# 第3回 五十通り 道路整備沿道協議会

千代田区 環境まちづくり部 道路公園課

### 第3回 五十通り道路整備沿道協議会 議事要旨

## パーキングメーターの撤去・再配置計画図

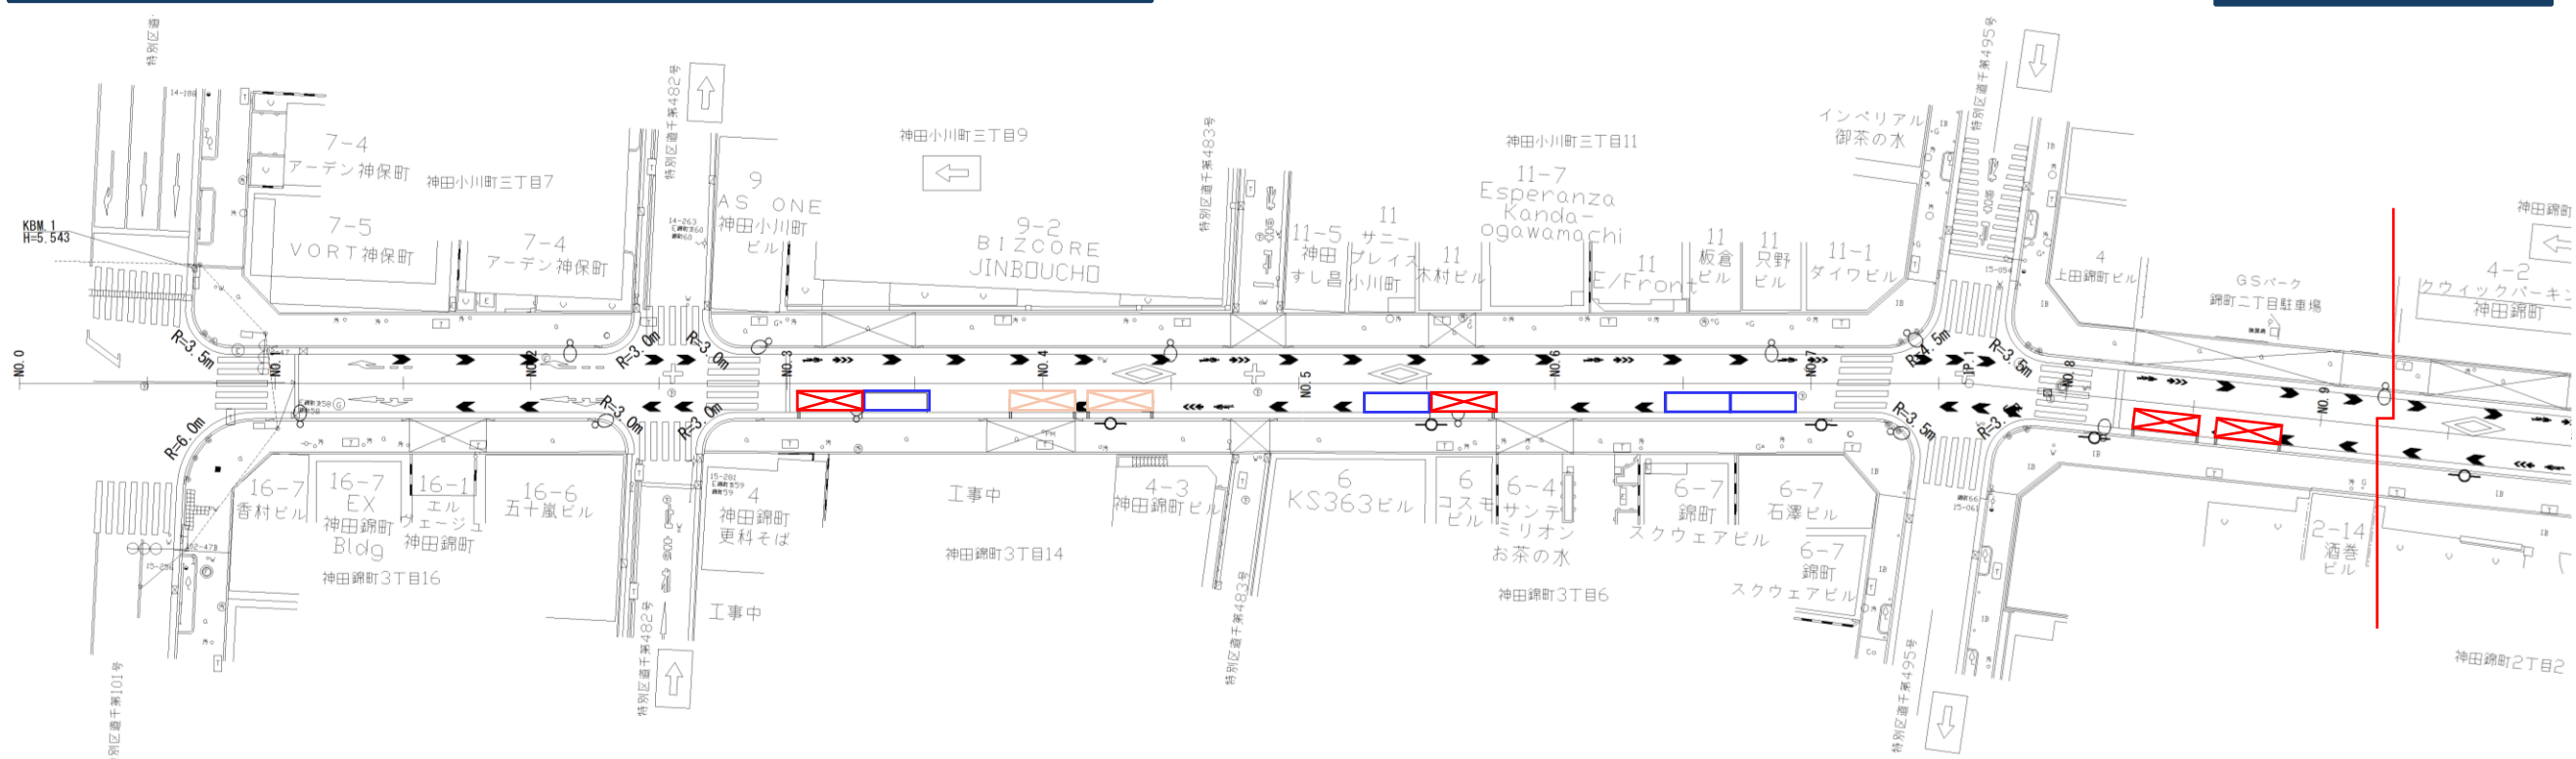
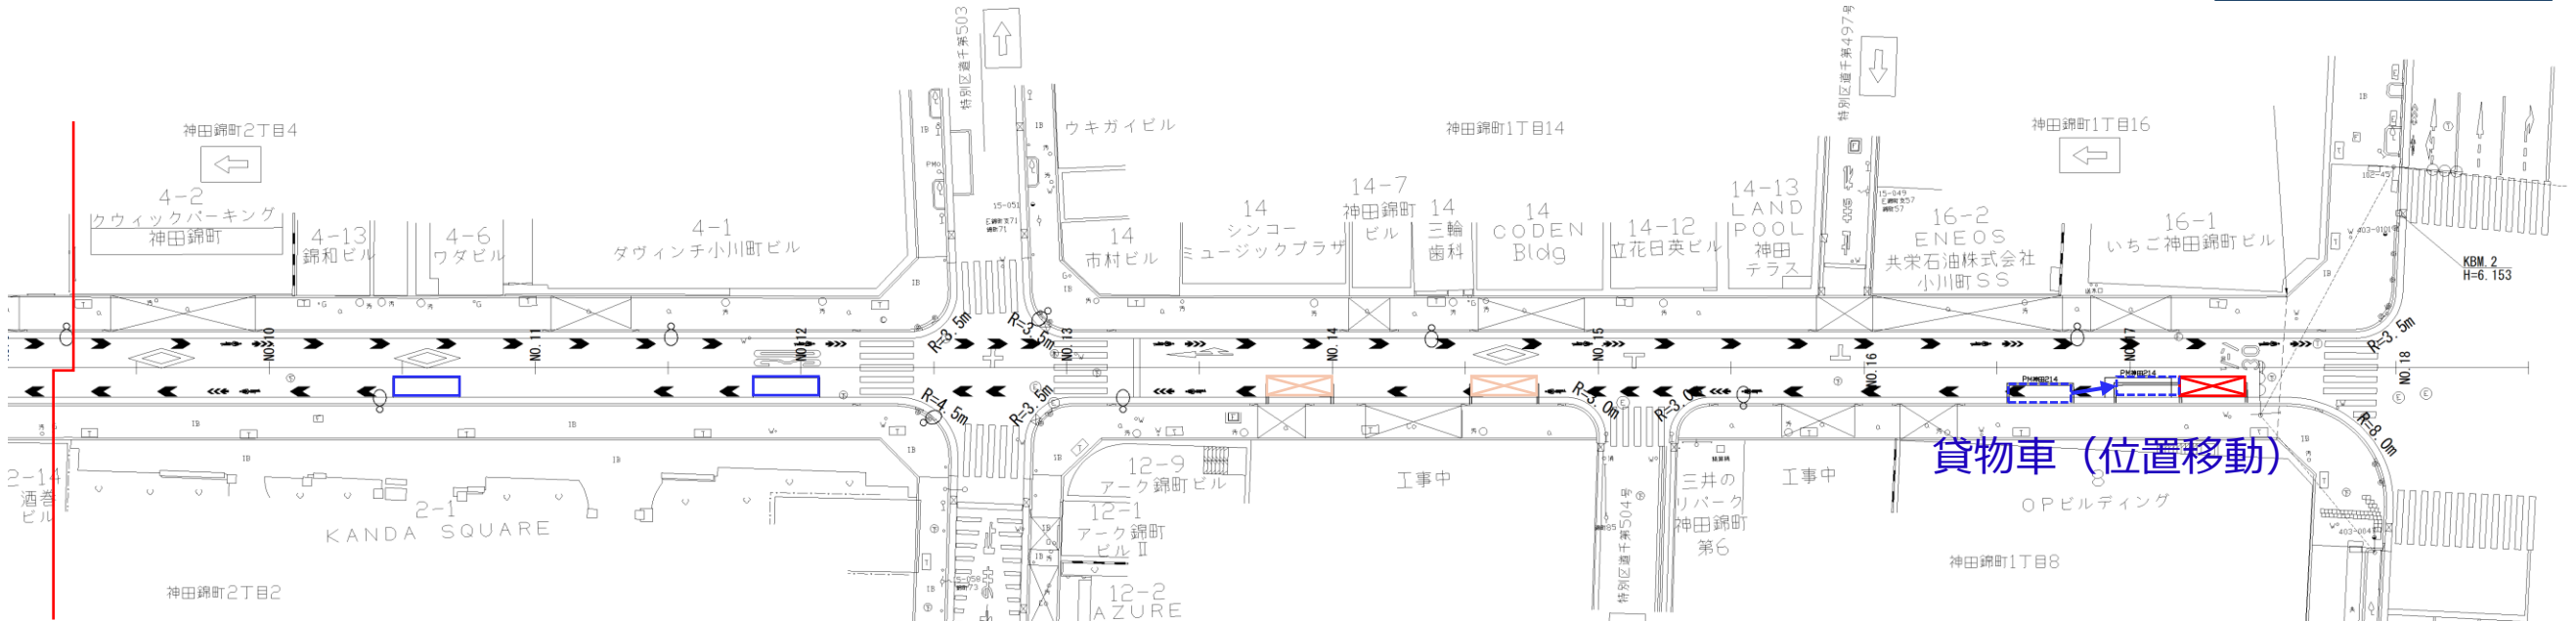
- ・A3 説明資料を基に区から、パークングの配置計画について説明を行った。
- ・パークングの配置計画について、神田警察が補足説明を行った。
- 直前までこの計画で区と協議をしていたが、直近にパークングの担当部署から、現在検討している5.5mの車道では、パークング設置に伴い自転車通行の安全が確保できないため、パークングを設置することができないと指摘を受けた。パークングを設置するためには、車道はパークングスペース2mに加えて4mの幅員が必要になり、車道全体で6mの幅員が必要となる。(警)
- ・パークングを全面撤去することは可能か。(委)
- 現在の計画では設置できないため、全面撤去になる。5.5m 幅の車道には設置できないため、パークングが必要であれば、設置箇所だけ車道を広げる検討が必要となる。(警)
- パークングがあることにより、違法駐車なども増えている気がする。仮に設置するのであれば、パークングの数は最小限にしてほしい。(委)
- ・歩行者のためには、パークングはなくても良いと思う。ただ、沿道への荷下ろしには配慮する必要があるのでは、ベイのように一部歩道を狭くして、パークングのスペースを取ることではできるのか。(委)
- パークングスペースを除いて、車道幅員が4m確保できれば設置できると考える。(警)
- この道路は、歩道の有効幅員を 2m 確保する必要がある。ベイは設置できると思うが、パークングメーターを設置した箇所は、メーター機器の設置により 2m 確保できない問題が出る。パークングを少しでも残せるか、今後警察と協議する。(区)
- ・パークングを全面撤去した場合、駐車禁止の路線になるのか。(区)
- 駐車禁止を指定することになる。一八通りは道路整備でパークングが撤去されたが、駐車は少ないという実感はある。(警)
- 一八通りにパークングがないのであれば、この通りでも撤去しても良いと思う。(委)
- ・地元の人のパークング利用は、あまりないので、なければすっきりして良いと思う。(委)

- ・パーキングメーターの設置方法などで、歩道幅を確保する工夫はできるのか。(委)  
→メーターの設置について再度確認する。(警)
- ・景観、美観を重視すると、パーキングはない方がスッキリするイメージはある。(委)
- ・自転車利用者として、車が止まっていて急な飛び出しが多く、危険を感じる。自転車利用の視点では、パーキングはない方が安全になると思う。(委)
- ・警察と区でパーキングについて再検討してもらい、町会からの要望書が必要であれば提出する。(委)

街路樹配置計画図

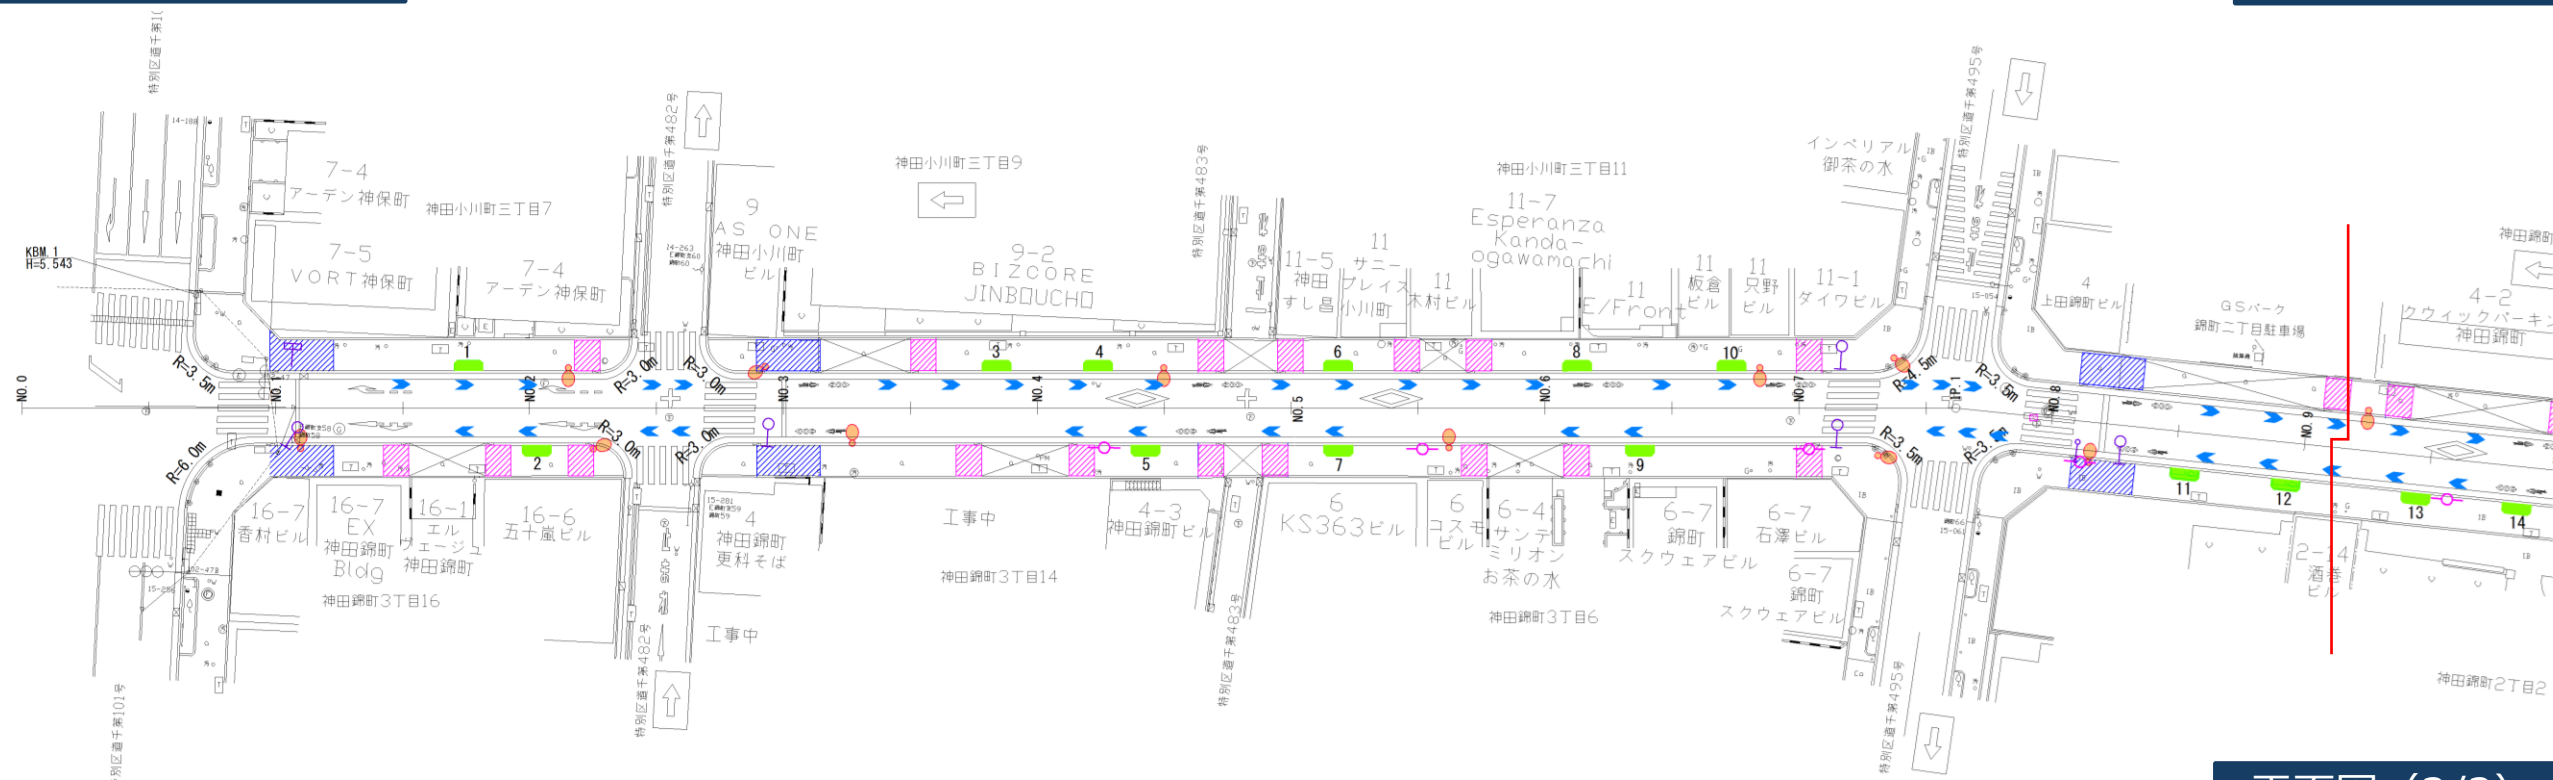
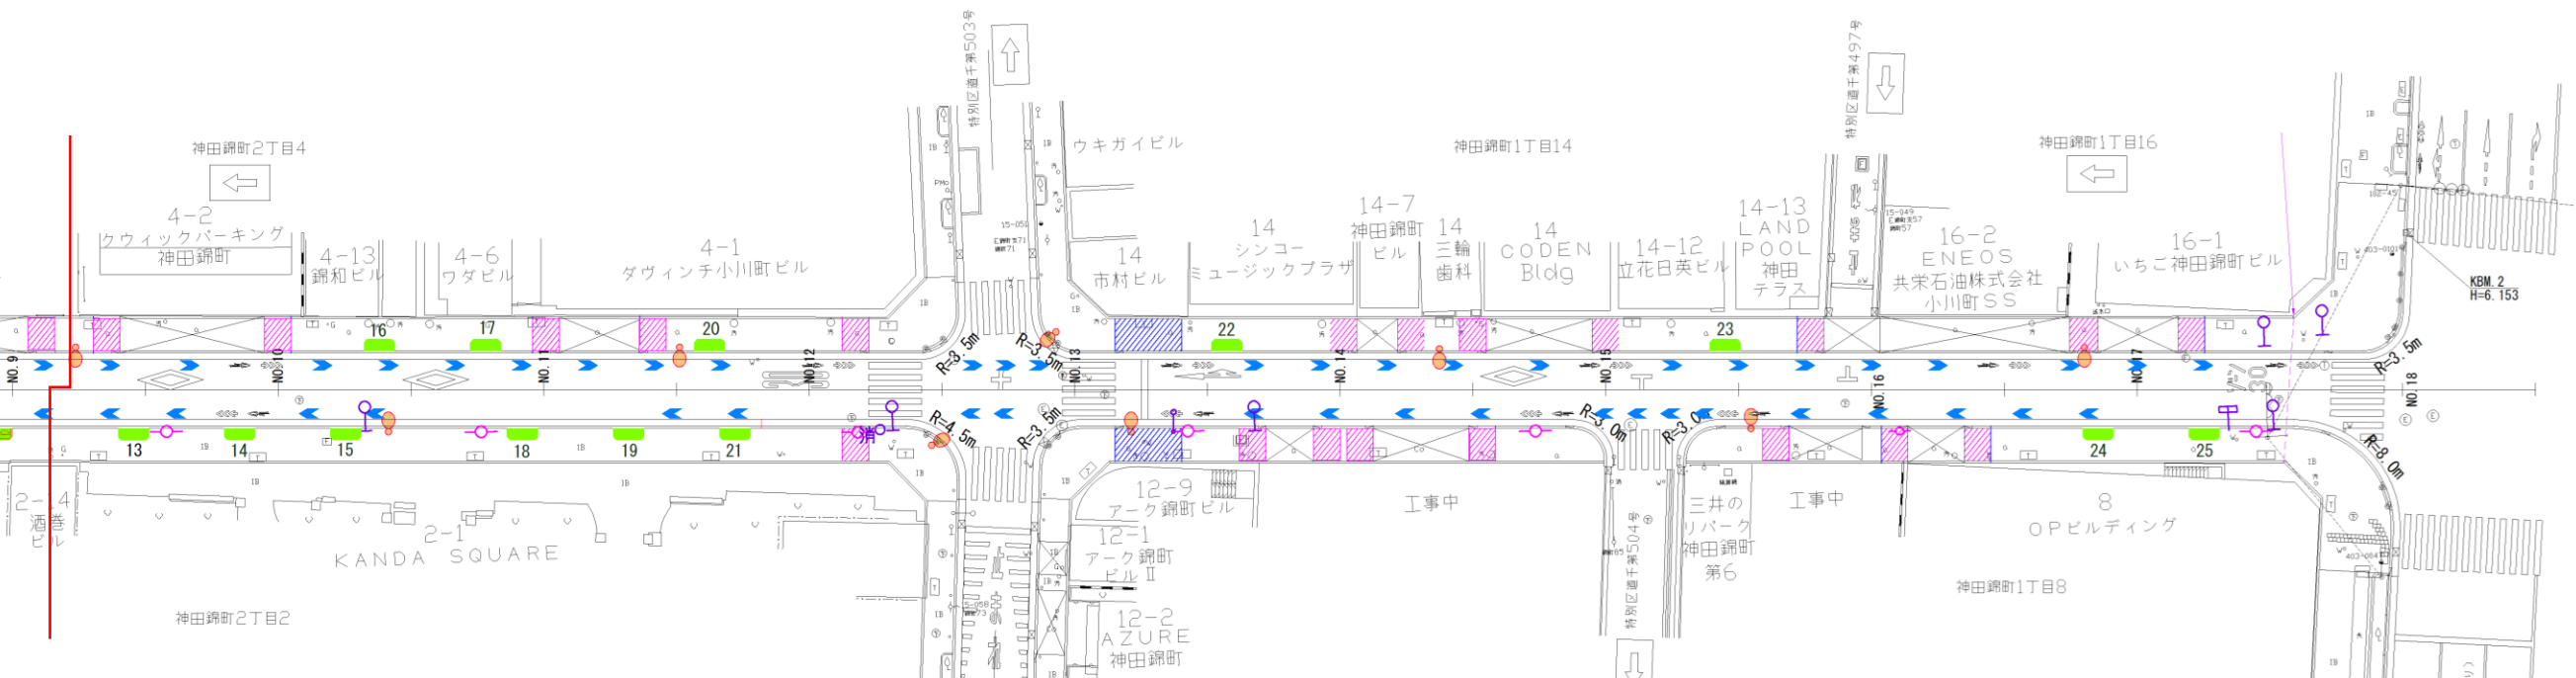
- ・A3 説明資料を基に区から、街路樹及び街路灯の配置計画について説明を行った。
- ・街路灯が交差点で、対角線上に設置する箇所とそうでない箇所があるがなぜか。(委)  
→対角線上で設置することを基本としているが、埋設物の関係で対角線でなく、片側設置の箇所がある。照度的には問題はない計画としている。(区)

### A案 (オレンジ&アイボリー)

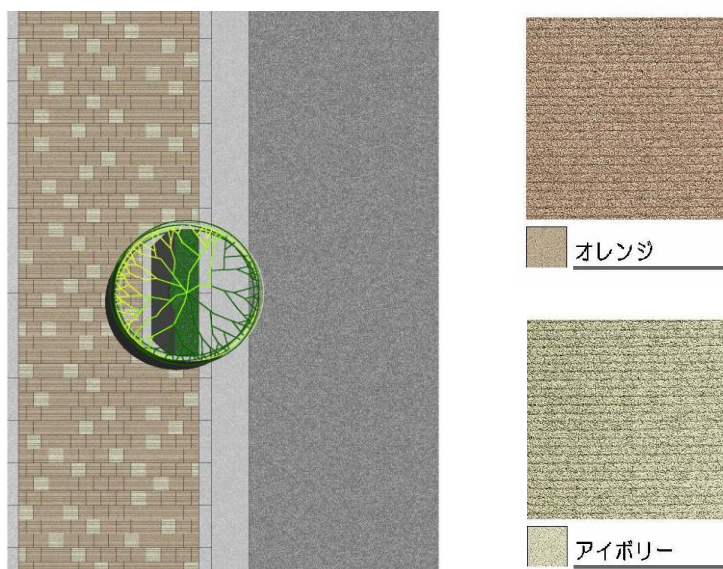
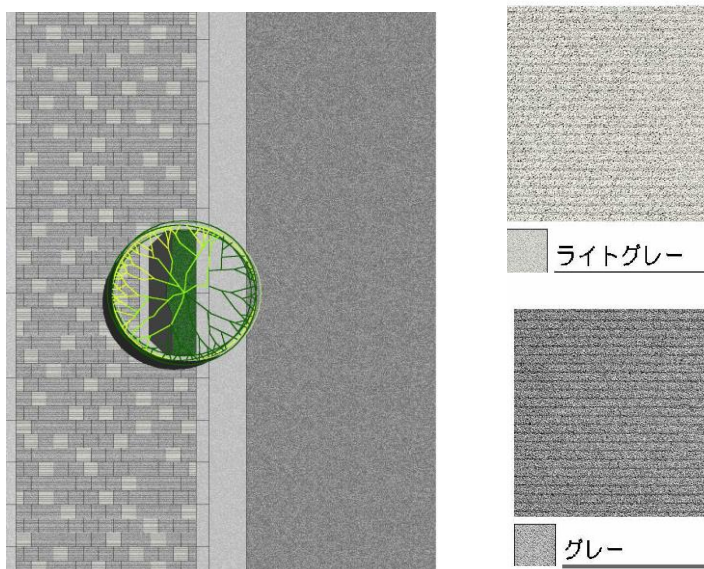
- ・A3 説明資料を基に区から、インターロッキングブロックについて説明を行った。
- ・夜間に一番明るく見分けがつくのは何案になるか。(委)  
→アイボリーの視認性が一番良い。ただアイボリーは時間が経つと汚れが目立つ。(区)
- ・採決により、歩道のインターロッキングブロックはA案のオレンジ&アイボリーに決定。

#### ①街路樹のイメージパース図

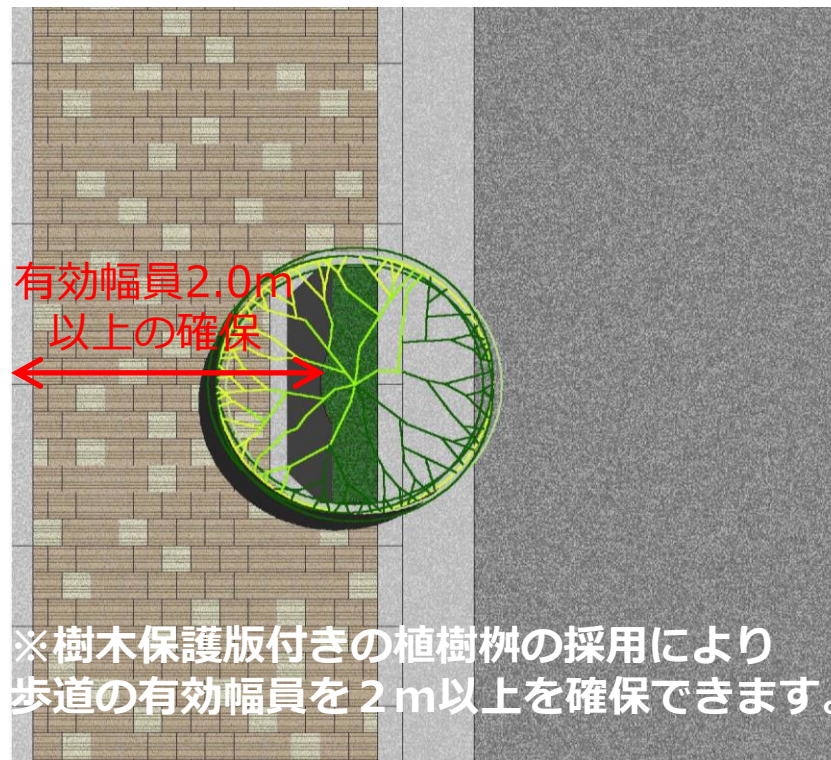
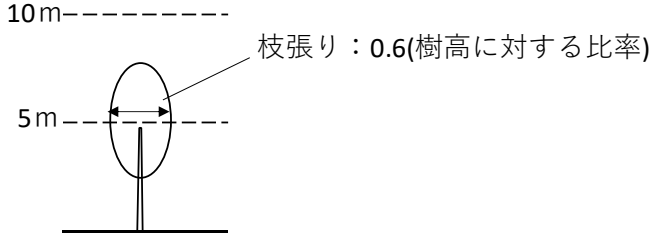
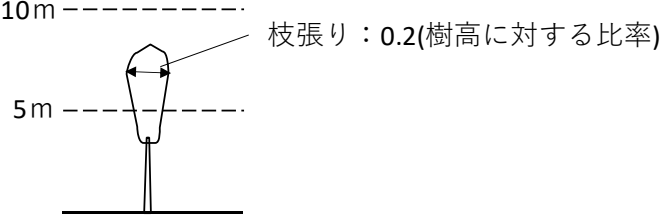
- ・A3 説明資料を基に区から、街路樹の樹種について説明を行った。
- ・アマノガワのようなほうき型の方が、先まで樹木が見渡せて良いと思う。(委)
- ・街路樹は一回植えたら何年くらいもつのか。(委)  
→この2種類の樹木であればそれ程大きくならないので、少なくとも次の道路整備までの20年後程度までは植え替えは必要ないと考えられる。(区)
- ・虫や実や落葉のことを考慮すると、常緑ヤマボウシが良いと思う。2種類とも大きくならないなら視認性にも影響ないと思う。(委)
- ・神田スクエア周辺のヤマボウシとアマノガワの花の咲く時期がずれるので、アマノガワが良いと思う。(委)
- ・枝張りが狭いので、アマノガワが良いと思う。年に1回桜が咲く希少性を楽しむのも良いと思う。(委)
- ・採決により、街路樹の樹種はアマノガワに決定した。
